## 改善箇所説明図②

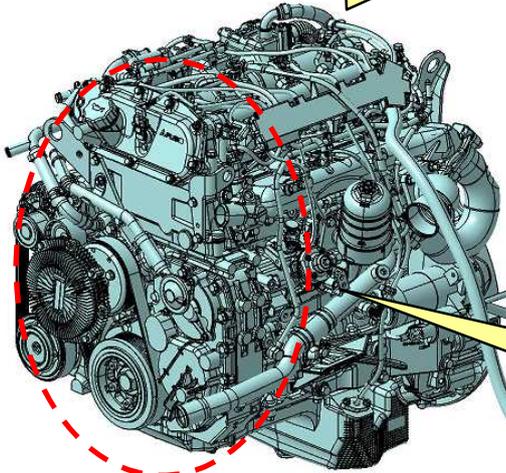
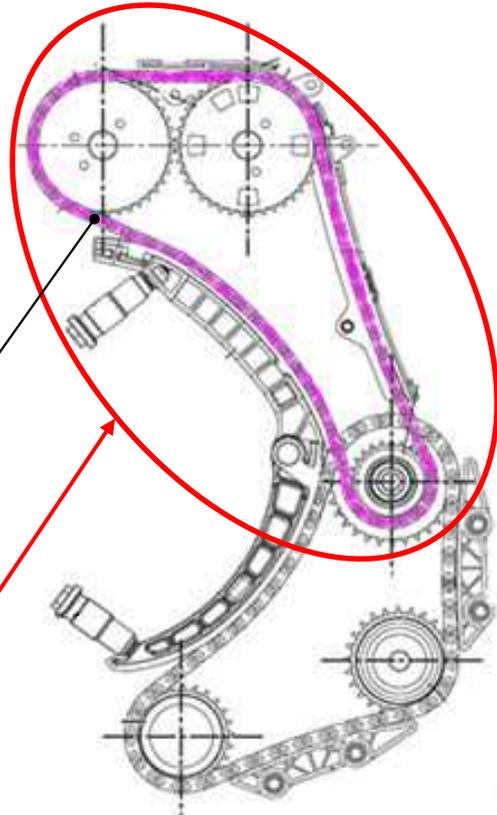
### 基準不適合発生箇所

小型トラック・バスにおいて、エンジンオイル交換時期を誤って設定したため、本来の交換時期を超えて使用を続けるとエンジンオイル量が不足した状態となり、また、日常点検によるエンジンオイル管理の未実施等によって、タイミングチェーンの振れが大きくなり異音や出力不足等が生じ、最悪の場合、タイミングチェーンが切損して走行不能に至るおそれがある。

### 改善措置の内容

全車両、タイミングチェーンシステムを点検し、交換が必要と判断された部品は新品に交換する。  
また、エンジンオイル交換時期を変更した取扱説明書とメンテナンスノートの追補版を配布する。

識別：作業完了車には、所定の位置に「LT139」の文字が記載された白黄色のシールを貼付ける。  
トラック：助手席リヤドアピラーストライカー付近  
バス：車両左後方点検リッド裏
